5901

D.-R.-S. 590D, POLER PIC NIC 39, « Dimensions », lire : haut. 25 cm., larg. 34 cm., prof. 18 cm.

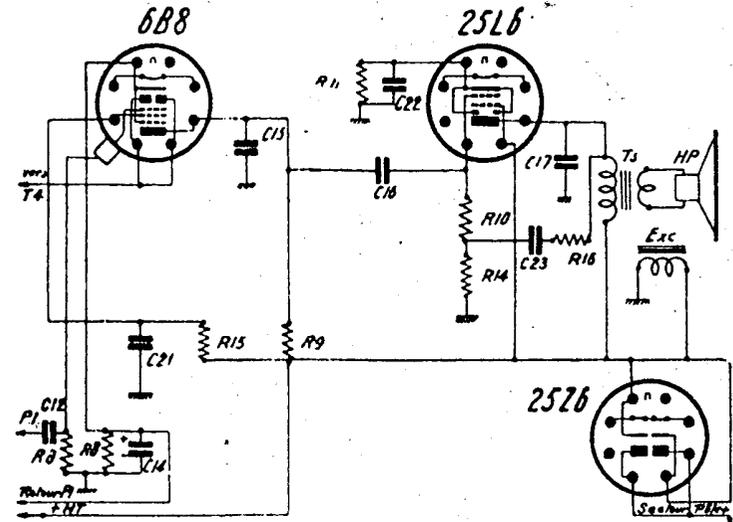
« Modifications » : La lampe 6Q7 a été récemment remplacée par une 6B8 avec adjonction d'un circuit de contre-réaction BF conformément au schéma ci-dessous.

Celui-ci peut être substitué sur le D.-R.-S., à la portion du schéma de principe comprenant les lampes 6Q7, 25L6, 25Z6.

« Liste des pièces » : Noter le changement de valeur des pièces ci-dessous :

- R 8 5.000 ohms au lieu de 10.000
- R 10 500.000 ohms au lieu de 250.000

Pièces ajoutées :

R 14	100.000 ohms	1/4 watt
R 15	1 meg	1/4 watt
R 16	100.000 ohms	1/4 watt
C 21	0,1mf	P 700
C 22	10 mmf	E 50
C 23	20.000 cm	P 1500
